Dodatek č. 1 ke smlouvě o dílo ze dne 22.11.2023

1. Dne 22. 11. 2023 uzavřely smluvní strany smlouvu o dílo na základě zadávacího řízení „Modernizace odborných učeben I. etapa, část 4: Konektivita“ (dále jen „Smlouva“).
2. Tento Dodatek je uzavřen mezi Objednatelem a Zhotovitelem z důvodu objektivních změn, které vznikly v průběhu realizace dodávek, a jejíž potřeba vznikla v důsledku okolností, které zadavatel jednající s náležitou péčí nemohl předvídat, a která nemění celkovou povahu veřejné zakázky, a to na základě změnových listů č. 1, č. 2 a č. 3.
3. Změna Smlouvy je provedena v souladu s ustanovením § 222 odst. 6 a 7 zákona č. 134/2016 Sb., o zadávání veřejných zakázek, ve znění pozdějších předpisů.

Změnový list č. 1 ze dne 8.2.2024	
Název projektu:	Modernizace odborných učeben I. etapa, část 4: Konektivita
Číslo smluvního vztahu:	Číslo Objednatele: SML1028438 Číslo Zhotovitele: RCZ-230074
Název části Díla:	Strukturovaná kabeláž (všechny 4 školy)
Na základě oznámení Zhotovitele/Objednatele o skutečnostech, které vyžadují provést změnu smluvní dokumentace ve smyslu objednávky/bodu doplňit odkazy Smlouvy o dílo. Změna se týká technického řešení díla bez dopadu na jeho smluvní

Místnost č.53 (Počítačová učebna)

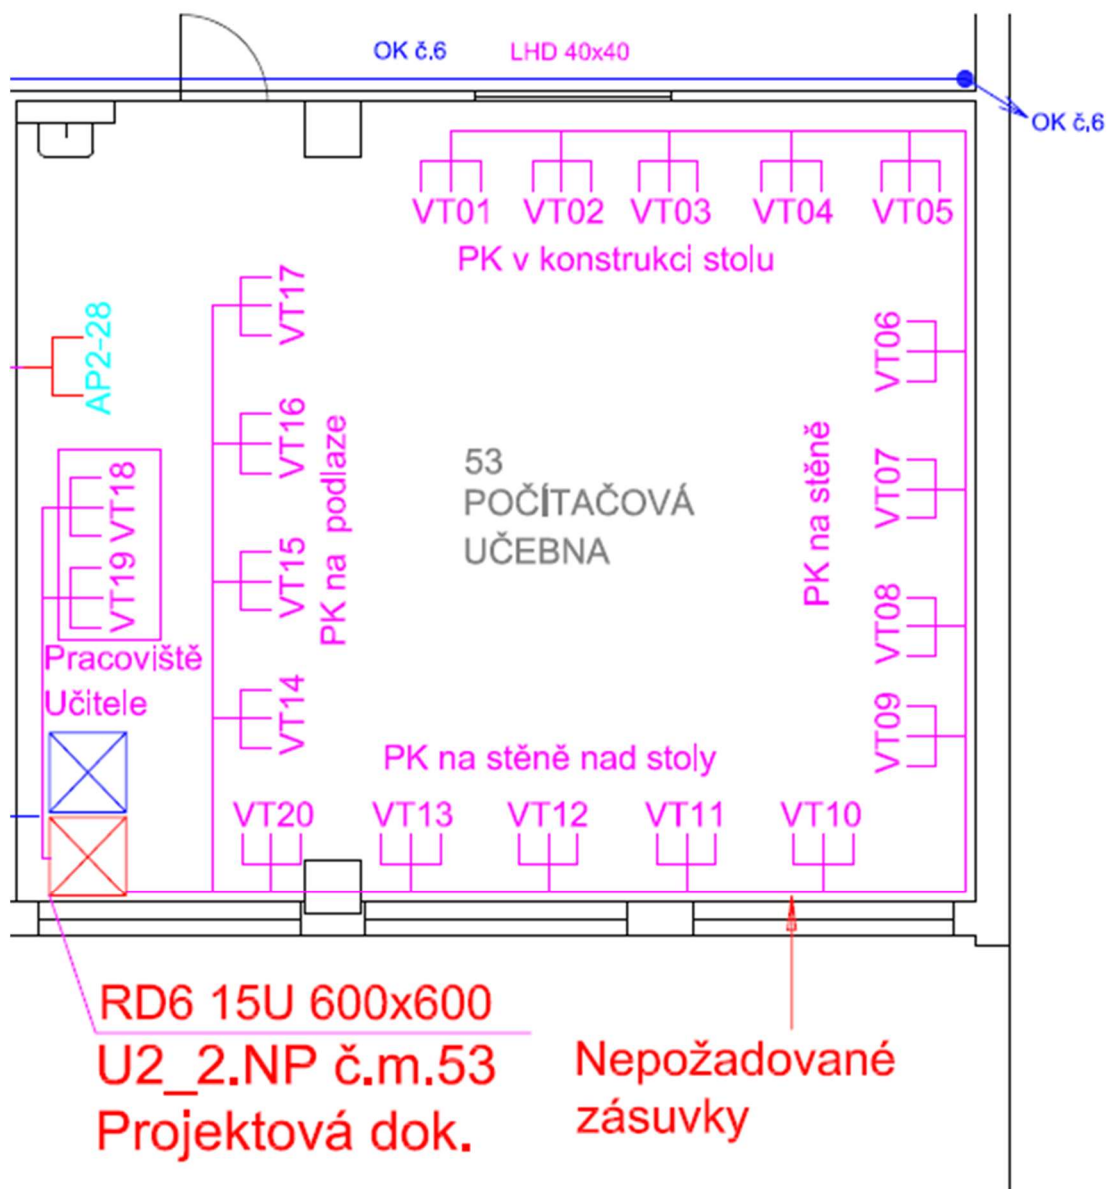
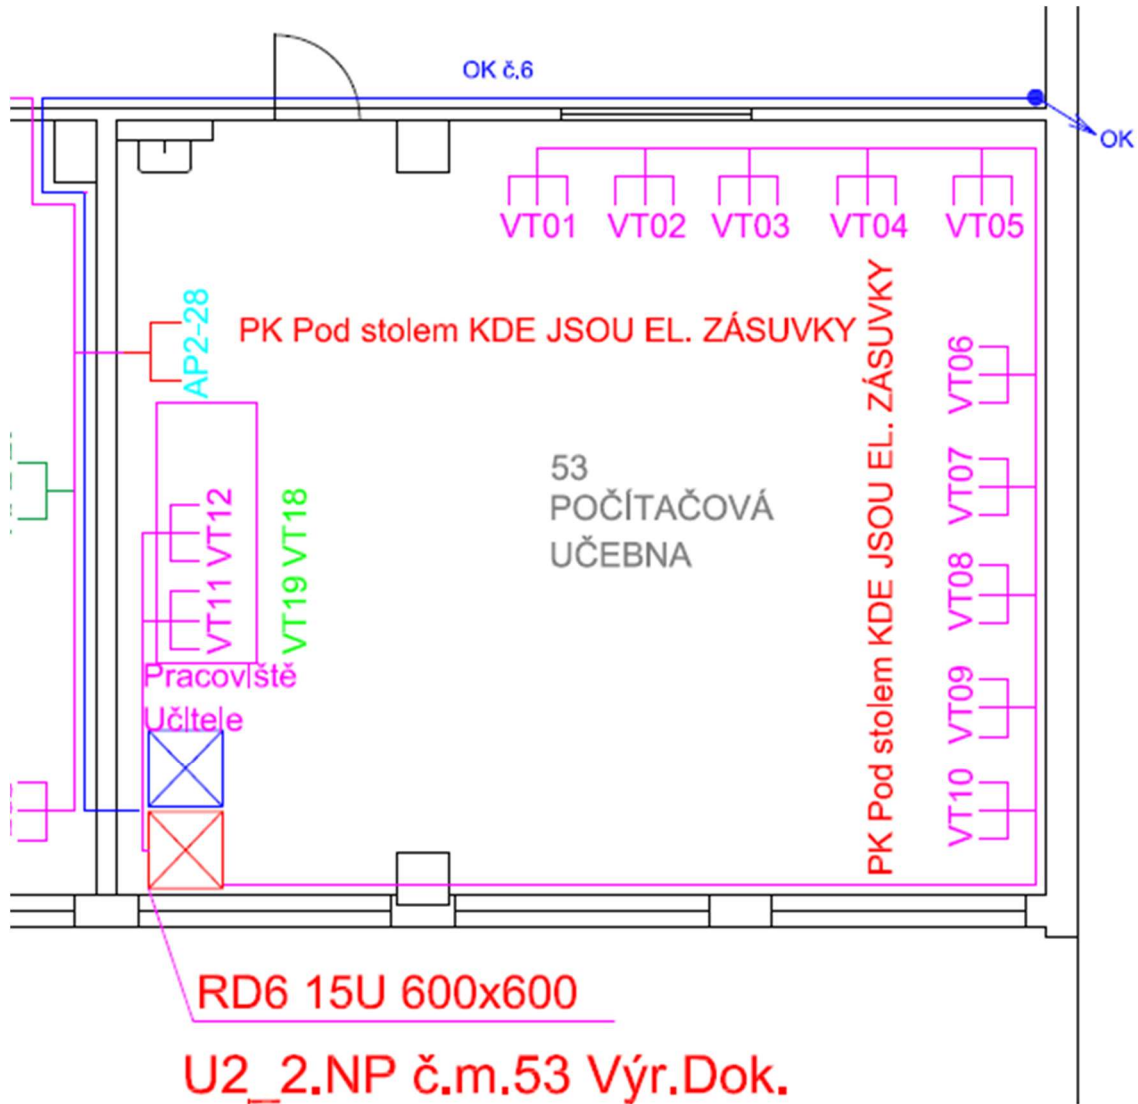
Změnový list č. 3 ze dne 12.3.2024	
Název projektu:	Modernizace odborných učeben I. etapa, část 4: Konektivita
Číslo smluvního vztahu:	Číslo Objednatele: SML1028438 Číslo Zhotovitele: RCZ-230074
Název části Díla:	Strukturovaná kabeláž (ZŠ Neštěmická)
Na základě oznámení Zhotovitele o skutečnostech, které vyžadují provést změnu smluvní dokumentace ve smyslu Projektové dokumentace dle Zadávací dokumentace, bod D.1.4b_Strukturovaná kabeláž. Změna se týká technického řešení díla bez dopadu na jeho smluvní cenu / termín dokončení díla.	
<u>Původní řešení dle smluvní dokumentace:</u> Viz původní plánované rozmístění datových zásuvek dle Projektové dokumentace v místnosti č.12. (Konzultační místnost, původně 10 zásuvek), místnosti č.138 (původně učebna Matematiky, nyní učebna Robotiky, původně 1 zásuvka) a místnosti č.53 (Počítačová učebna, původně 20 zásuvek)	
<u>Nové řešení:</u> Viz Výrobní dokumentace zpracovaná na základě aktuálního stavu a požadavků uživatele - místnost č.12. (Konzultační místnost, část oddělena příčkou, nově celkem 6 zásuvek), místnost č.138 (původně učebna Matematiky, nyní učebna Robotiky, nově 13 zásuvek) a místnost č.53 (Počítačová učebna, nově 12 zásuvek) Původně projektované zásuvky z místnosti č.12 (kde byla zřízena v rámci rekonstrukce příčka), tj. 277, 278, 279, 280, budou přesunuty do č.138 (nově Robotika). Zásuvky budou přečíslovány logickou řadou. Původně projektované zásuvky VT11, VT12, VT13, VT14, VT15, VT16, VT17, VT20 budou přesunuty z místnosti č.53 (Počítačová učebna) do místnosti č.138 (nově Robotika).

<u>Zdůvodnění změny:</u> Projektová dokumentace byla tvořena v době, kdy v místnosti č.12. (Konzultační místnost) měla proběhnout rekonstrukce a nebyla známá budoucí dispozice (v PD tedy počet zásuvek neodpovídá současným požadavkům). Z místnosti č.138 (původně učebna Matematiky) se nově stala učebna Robotiky a původně projektovaná zásuvka 214 by aktuálně nepokryla potřeby učebny. V místnosti č.53 (Počítačová učebna) došlo v čase od sestavení Projektové dokumentace ke změně žákovských pracovišť a na přání uživatele byla provedeno snížení počtu zásuvek. Původně projektované zásuvky VT11, VT12, VT13, VT14, VT15, VT16, VT17, VT20 budou tedy přesunuty do učebny 138 (Robotika) Tím budou při zachování celkového počtu datových zásuvek naplněny požadavky uživatele na osazení všech dotčených místností. Změna tedy nemá vliv na Položkový rozpočet ani na cenu. Předmět povahy zakázky se nemění. Jedná se o změnu dle § 222 odst. 6 Zákona č. 134/2016 Sb. o zadávání veřejných zakázek. Jedná se o změny, které nebyly obsaženy v původních zadávacích podmínkách, jejich potřeba vznikla v důsledku okolností, které zadavatel jednající s náležitou péčí
